LICITACIÓN PÚBLICA SG 669 **RGL1124-CI-PROY0016-SE-001**

" SERVICIO DE MANTENIMIENTO DE COMPUERTAS Y
VERTEDEROS"

CIRCULAR Nº 7

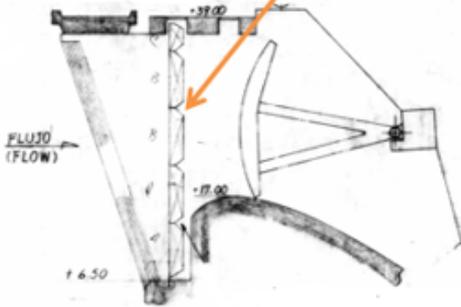
¿Cuántas compuertas ataguías de vertedero disponibles hay en la central?

Tal como se muestra en el esquema adjunto, hay 24 compuertas planas que permiten cerrar tres vanos en simultáneo, pero en el punto 7. PLANIFICACIÓN Y EJECUCIÓN DE LOS TRABAJOS de la Sección VII del pliego se especifica “(i) No se podrá indisponibilizar más de dos (2) compuertas radiales de vertedero (CRV) en simultáneo, por cualquier concepto, incluyendo el eventual hecho de que haya distintos contratistas trabajando en diferentes obradores. Esta restricción responde al Plan de Emergencias de Salto Grande y a la cantidad de tableros de cierre CPV disponibles.”

Activo \ Característica	PESO (ton)	ALTO (mts)	ANCHO (mts)	ACCIONAMIENTO
6 compuertas planas de vertedero tipo "A"	135	7	16.2	grúa
6 compuertas planas de vertedero tipo "B"	106	7	16.2	grúa
12 compuertas planas de vertedero tipo "C"	39	3.5	16.2	grúa
